出國報告(出國類別：其它)

電力機車 68 輛購案
檢驗及監督(114 年第 8 梯次)

服務機關：國營臺灣鐵路股份有限公司

肆、改善通知事項

表 4-1-1 東芝人員回覆 114.5.7 E537 通知改善單內容

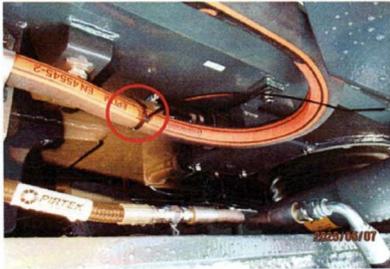
TOSHIBA		20 EL68-NCR-00217 Rev.0
改善事項聯絡書		
改善通知單編號 No. : 250507_E537-1	回答日期 Date : 2025/05/12	
類型 Type : <input checked="" type="checkbox"/> 說明 Explanation <input type="checkbox"/> 改善 Improvement <input type="checkbox"/> 其他 Others	車號 Train No. : E537	
缺失內容 Punch Items E537 前後端 ATP 速度探針 TCCN 使用電線綁帶固定 		
改善內容 Improvement / 說明 Explanation 測試過程中暫時固定用,交車時不會是上圖的狀態		
東芝人員簽名 Toshiba Signature	台鐵檢驗人員簽名 TRC Signature 茲接受以上改善內容或說明。 Accept the above improvement or explanation.

表 4-1-4 東芝人員回覆 114.5.12 E537 通知改善單內容

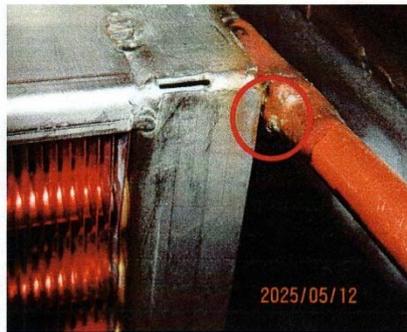
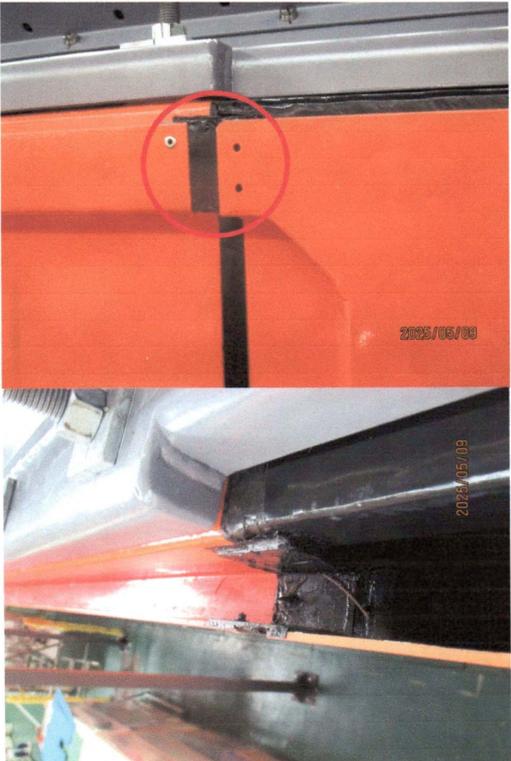
後端空調機冷凝器銅管焊接處異常

這不是鐵鏽，而是銅管銅焊過程中的助焊劑殘留
 此事發生的現象，我們認為是銅焊後清潔不完全所造成。
 該現象雖不影響產品品質，將要求供應商加強清潔及出貨前檢查。

表 4-2-1 通知改善事項單 114.5.9 ALL 內容

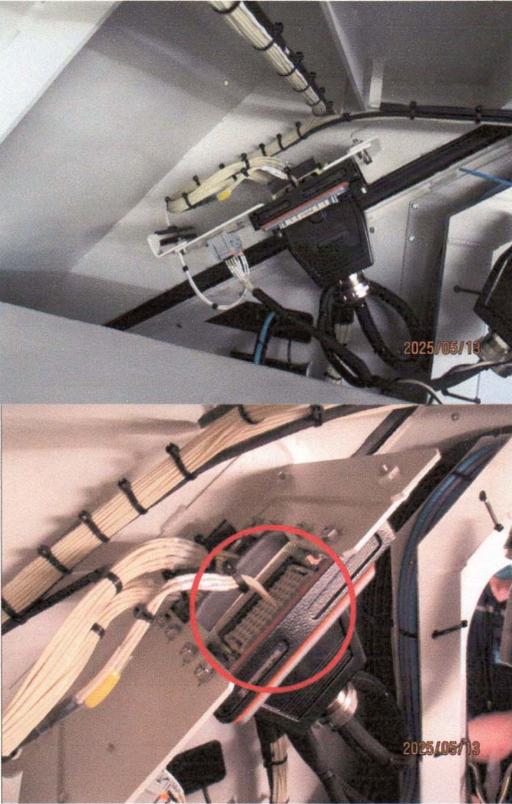
通 知 改 善 事 項	
專案名稱：電力機車 68 輛案	
日期：114.05.09 (五)	地點：東芝府中事業所
車 號	不 良 處 所
ALL	前、後端排水管道開 2 孔之作用不明，是否應安裝拉釘？避免橡膠墊年久翹曲。

表 4-2-2 通知改善事項單 114.5.13 ALL 內容

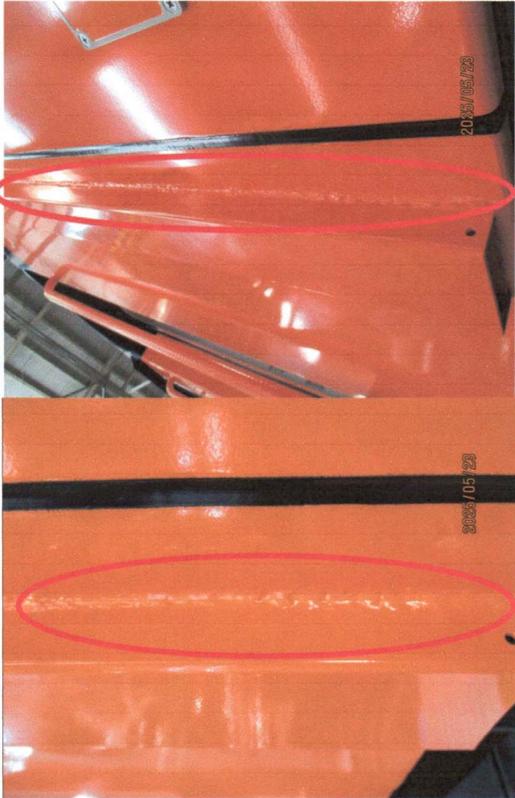
專案名稱：電力機車 68 輛案	
日期：114.05.13 (二)	地點：東芝府中事業所
車 號	不 良 處 所
ALL	<p>車內電氣插座後方 Pin 孔外露，恐有水氣/灰塵侵入之虞。</p>

表 4-2-3 通知改善事項單 114.5.23 E540 內容

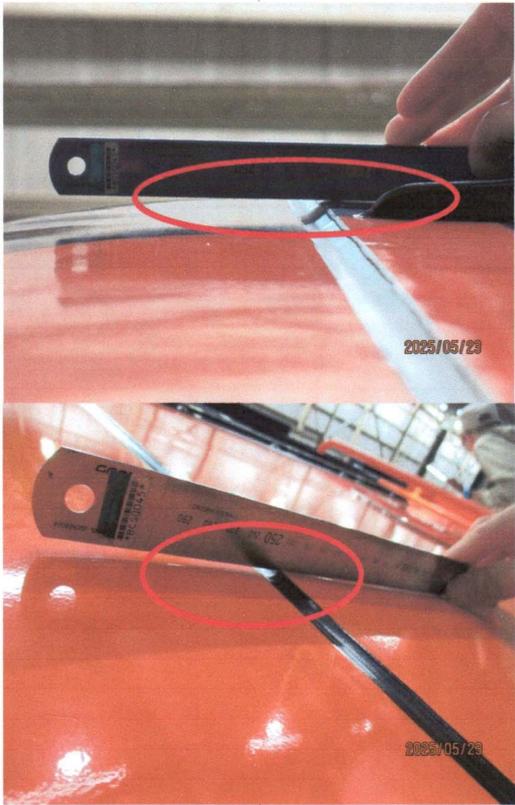
專案名稱：電力機車 68 輛案	
日期：114.05.23 (五)	地點：東芝府中事業所
車 號	不 良 處 所
E540	<p>車側排水管道銲道不平整。</p>

表 4-2-5 通知改善事項單 114.5.23 ALL 內容

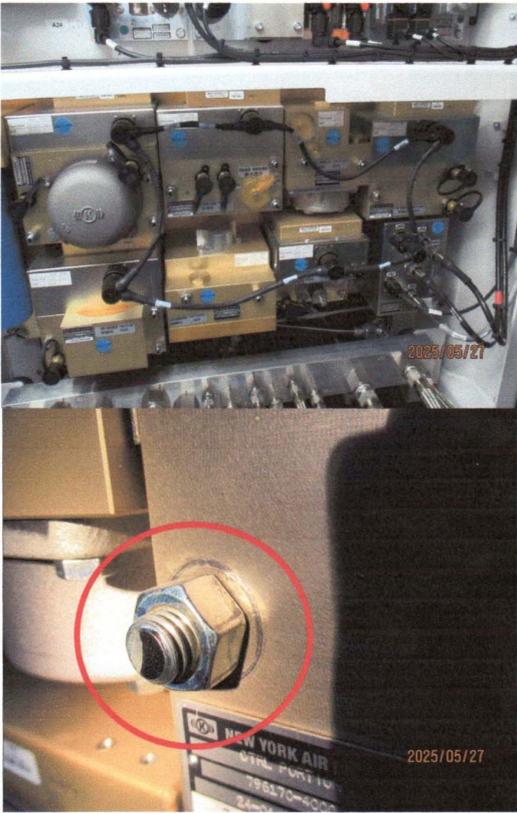
專案名稱：電力機車 68 輛案							
日期：114.05.23 (五)	地點：東芝府中事業所						
車 號	不 良 處 所						
ALL	<p>套筒聯軸器之間凹槽未使用專業訓練教材所指 AUTOL TOP 2000，此工項於府中廠內施作。</p>  <p>3.7 潤滑計畫 套筒聯軸器的潤滑點 (圖24)</p>  <p>圖 24</p> <table border="1"> <thead> <tr> <th>項目</th> <th>潤滑點</th> <th>潤滑劑</th> </tr> </thead> <tbody> <tr> <td>1</td> <td>關閉套筒之間的凹槽 (僅適用於水平位置的套筒！)</td> <td>AUTOL TOP 2000</td> </tr> </tbody> </table>	項目	潤滑點	潤滑劑	1	關閉套筒之間的凹槽 (僅適用於水平位置的套筒！)	AUTOL TOP 2000
項目	潤滑點	潤滑劑					
1	關閉套筒之間的凹槽 (僅適用於水平位置的套筒！)	AUTOL TOP 2000

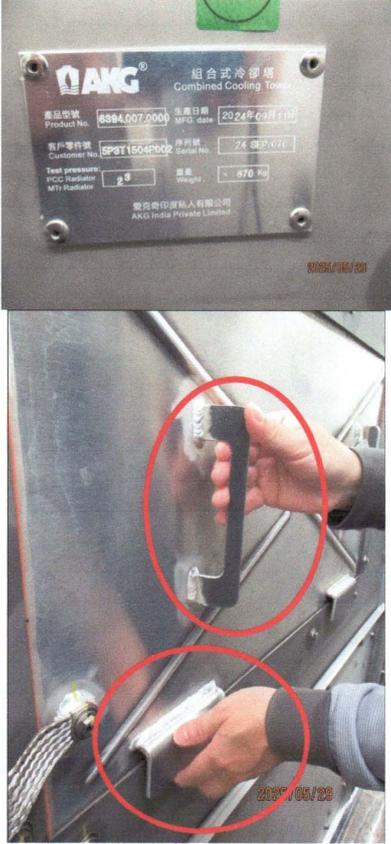
專案名稱：電力機車 68 輛案	
日期：114.05.27 (二)	地點：東芝府中事業所
車 號	不 良 處 所
ALL	<p>軔機控制總成閥體之固定零件未註記 I-Mark；且螺栓與螺帽未設置平墊圈，易使鋁製閥體變形。</p>

圖 6-1-4-1 連結器桿[6]

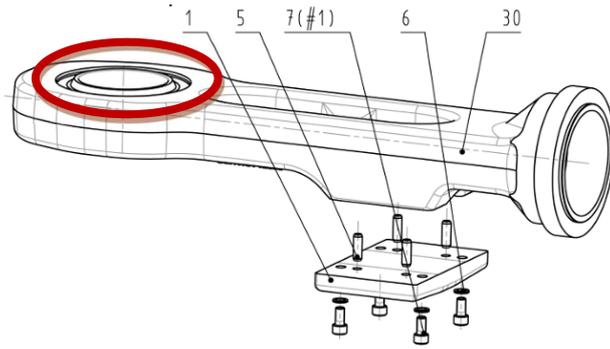
連結器桿後端呈眼狀之部位內擠入鋼製接頭軸承，該零件與緩衝裝置之插銷實現連結器左右上下偏擺；惟該接頭軸承亦承受牽引力、制動力及連掛衝擊力，該零件是否可承受 6 年甚至 12 年之衝擊與疲勞。建議應列入檢查項目內，甚至應列入定期更換。

圖 6-1-4-2 緩衝裝置[6]

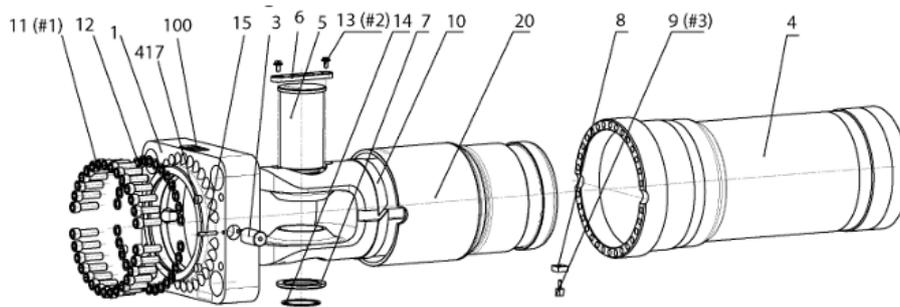
緩衝裝置須吸收連掛衝擊、傳達牽引及壓縮，內含 3 片緩衝橡膠，惟作者所掌握之技術文件皆未提及更換限度或週期，恐屆時須採購總成更換或委由原廠保養。
